Technical Support Bulletin Produktinformation TLS-450Plus

TLS4 / TLS4B / TLS450Plus

Thema: Neues TLS-450Plus Netzteil

Nr. 24_001

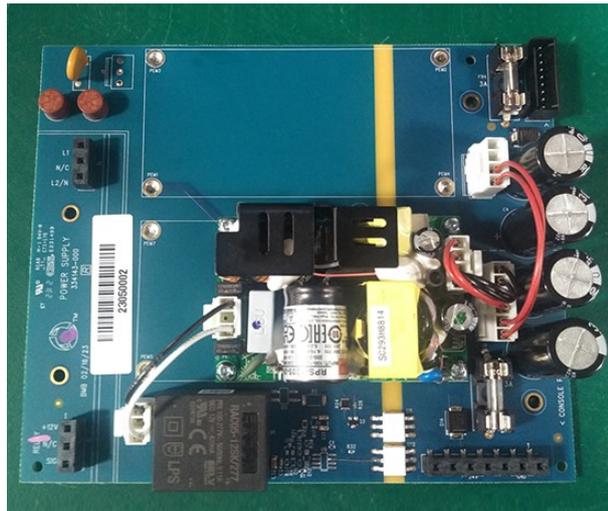
Aufgrund von Lieferkettenproblemen des alten Modells liefert Veeder-Root ab Juli 2023 ein neu gestaltetes Netzteil mit den TLS-450PLUS-Konsolen aus. Das neue Modell hat den gleichen Platzbedarf und die gleiche Funktionalität wie das alte Modell, einschließlich der Kabelanschlüsse etc., nur mit einem anderen Aussehen.

Diese Änderung umfasst auch Ersatznetzteile für das TLS-450PLUS (Teilenummer: 0330020-623).
